東通原子力発電所
地質・地質構造に関する
審査資料の修正について

2024年1月29日
東北電力株式会社

過去審査資料の確認について

過去審査資料の修正内容

①f-1断層付近の岩盤上面、礫層の性状(Tr-34トレンチ東面)

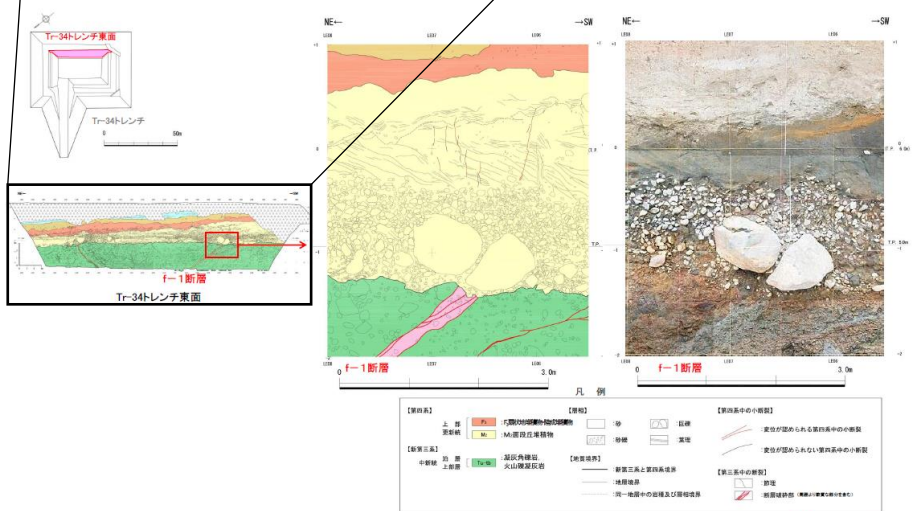
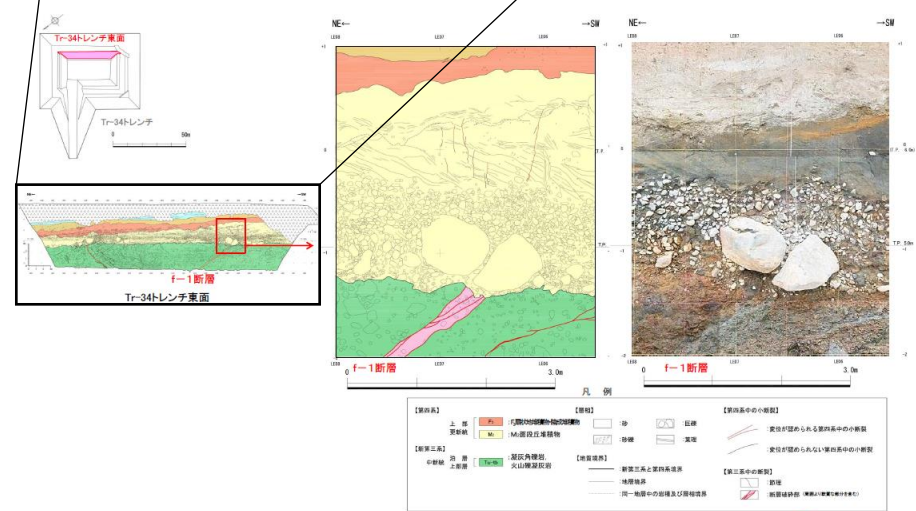
スケッチ, 写真範囲表示の
枠線の誤りの修正

資料1-1 東通原子力発電所 敷地の地形、地質・地質構造について
(f-1断層の評価)(コメント回答) p.77

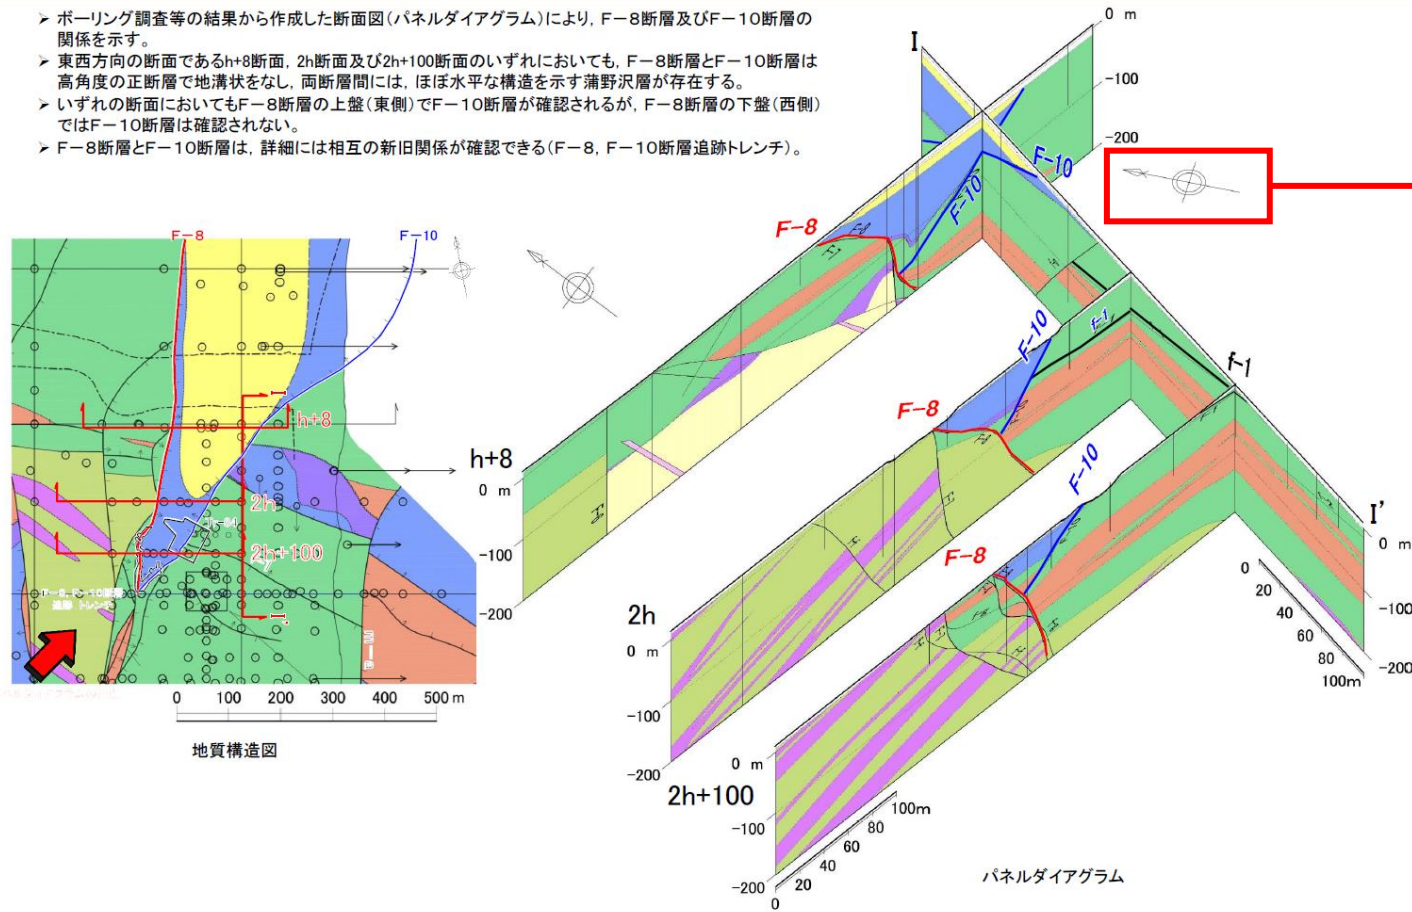
不要な方位記号の削除

F-3断層とF-9断層の関係(C62-2k21孔)

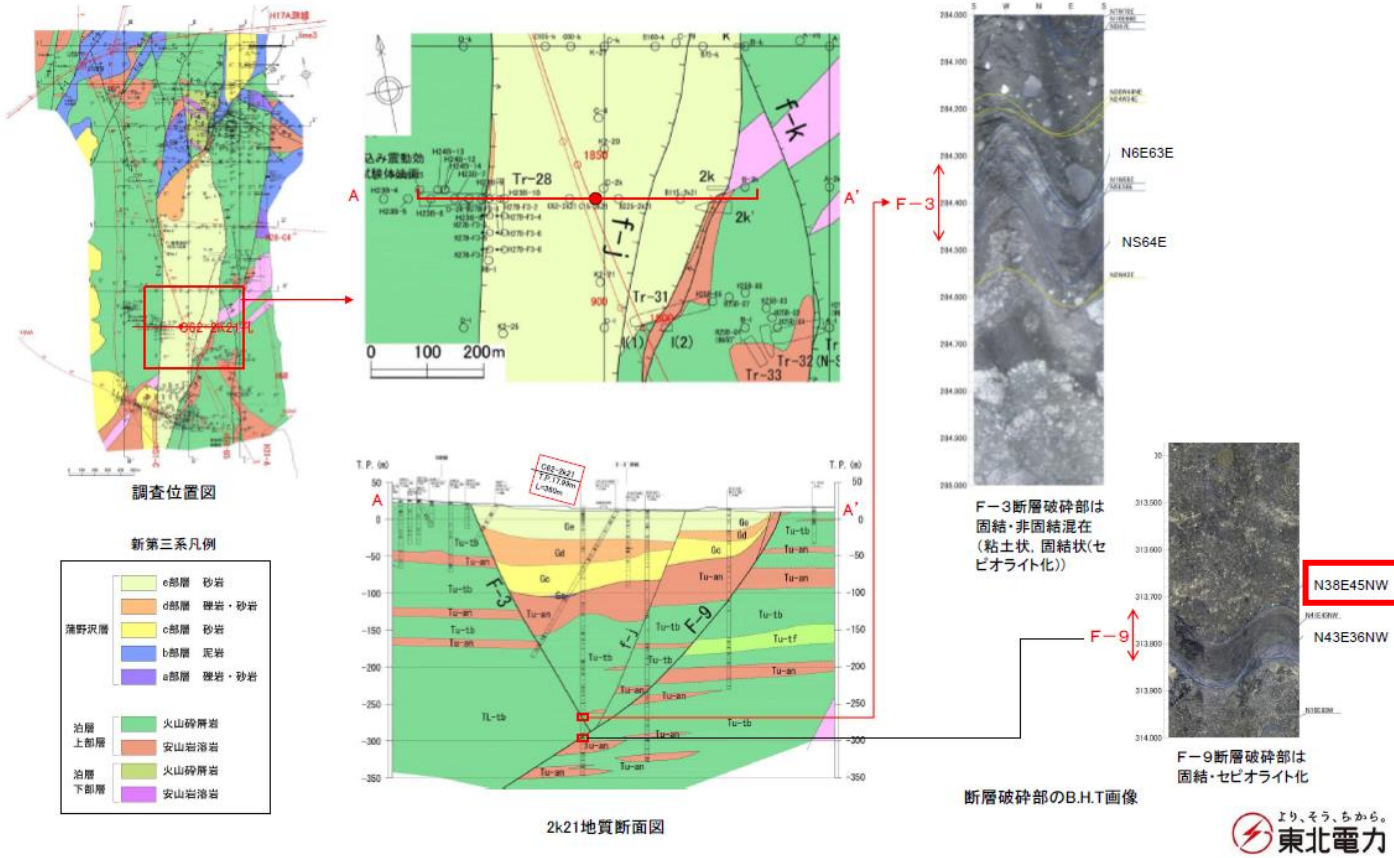
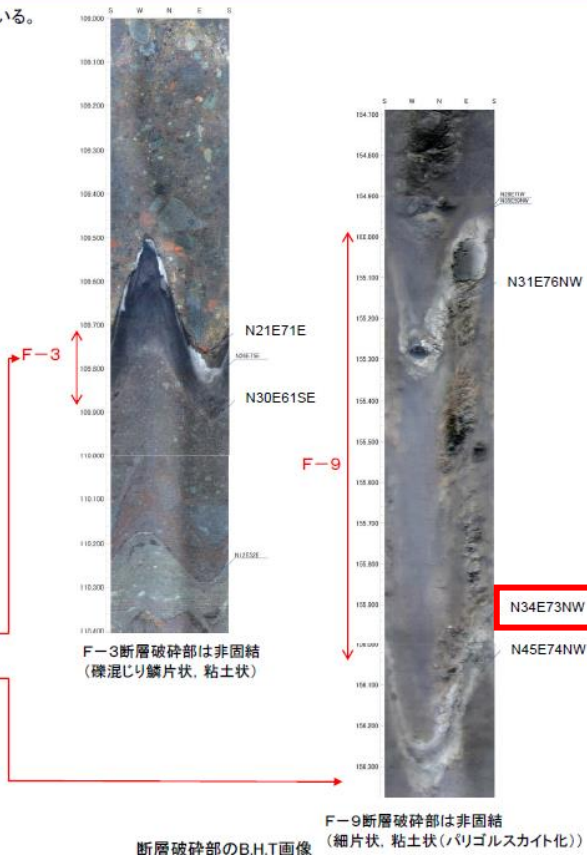
誤字の修正

元画像の走向・傾斜の表記が見えにくいため、大きく表示するために記載した数値が誤っていたもの。

走向・傾斜の情報は正しい値を用いて断面図を作成している。

資料1-2 p.4-29 西側

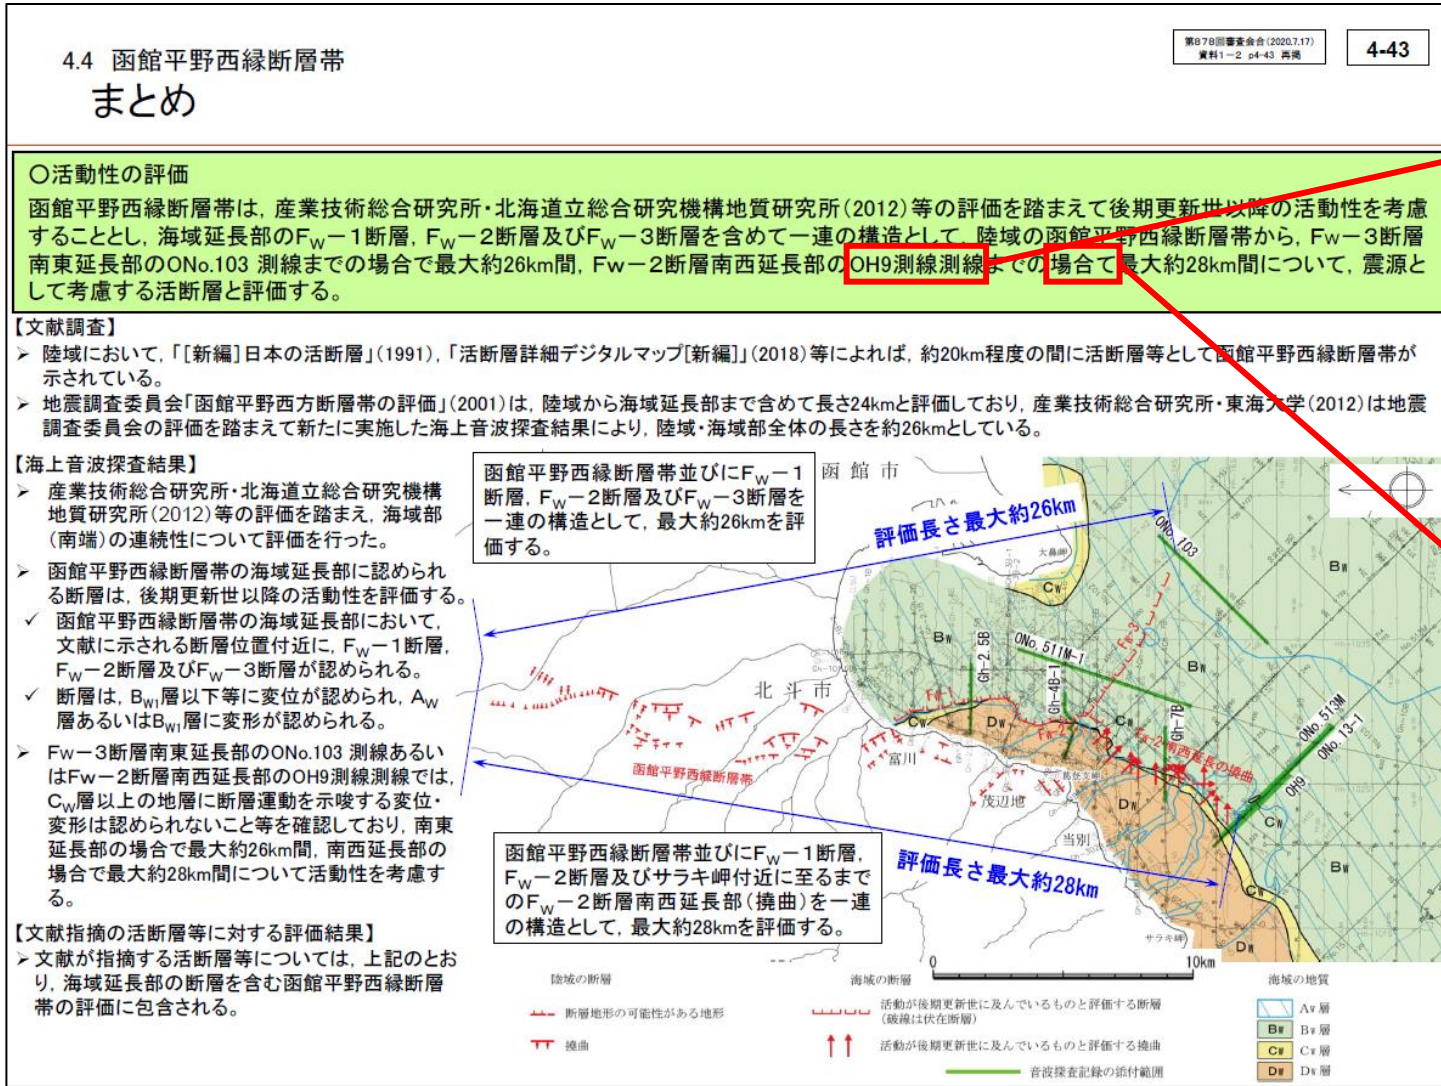
不要な注釈の削除

VSP探査マッピング結果

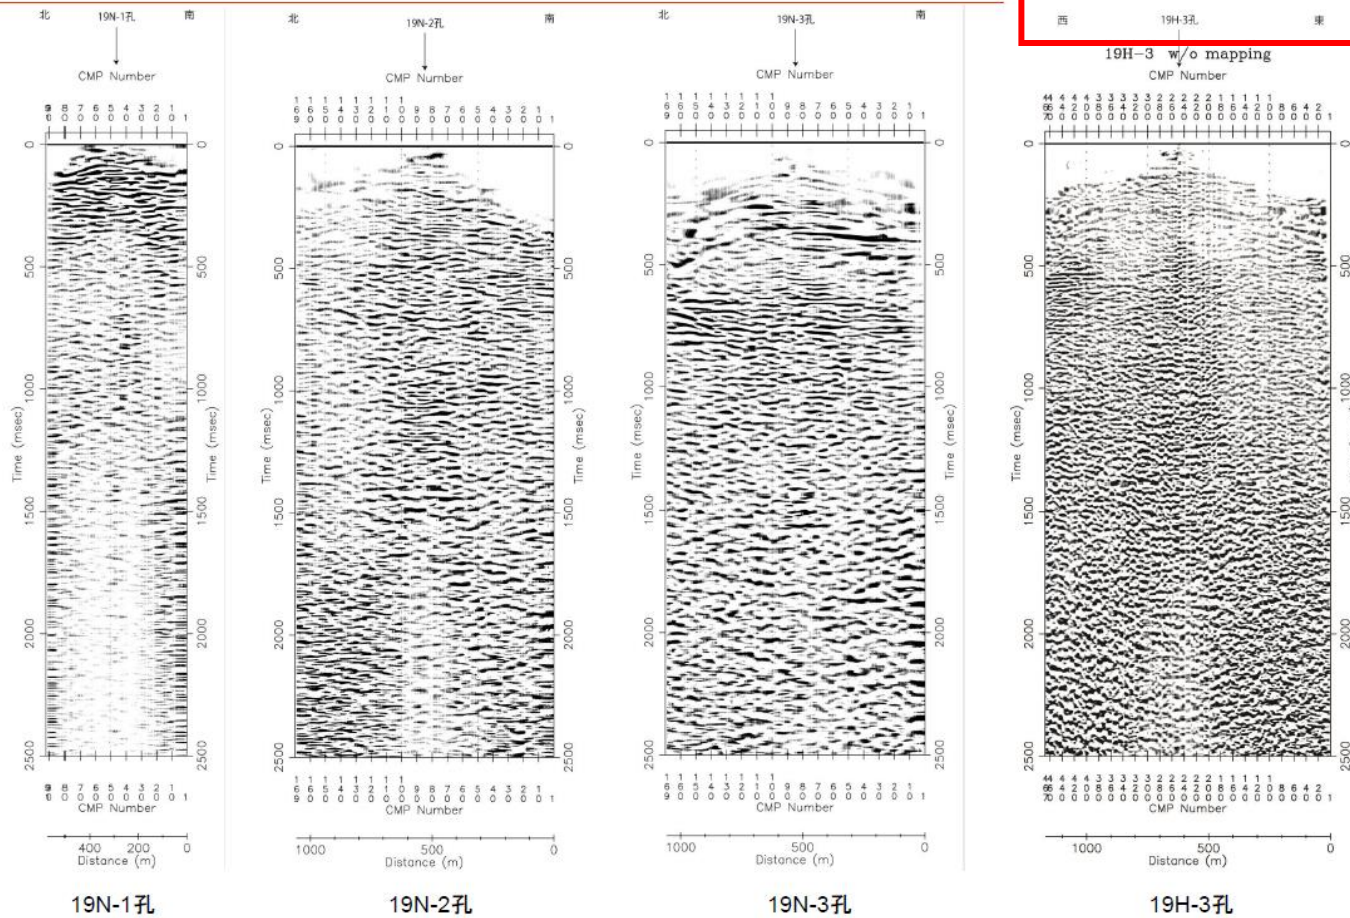
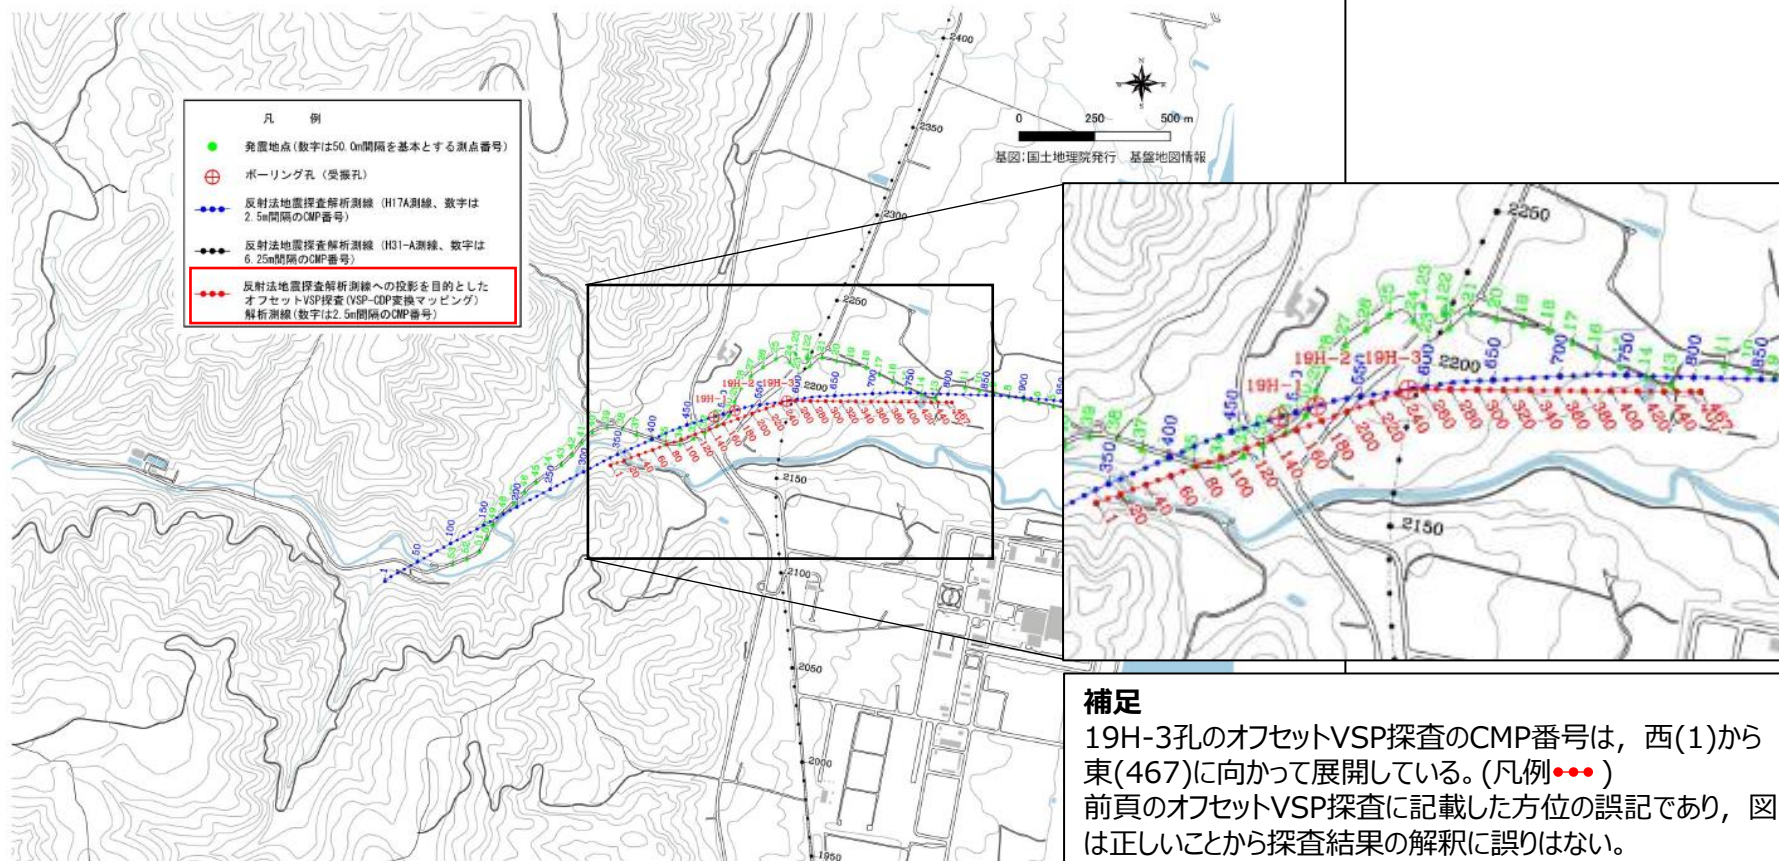
誤字の修正

東 19H-3孔 西
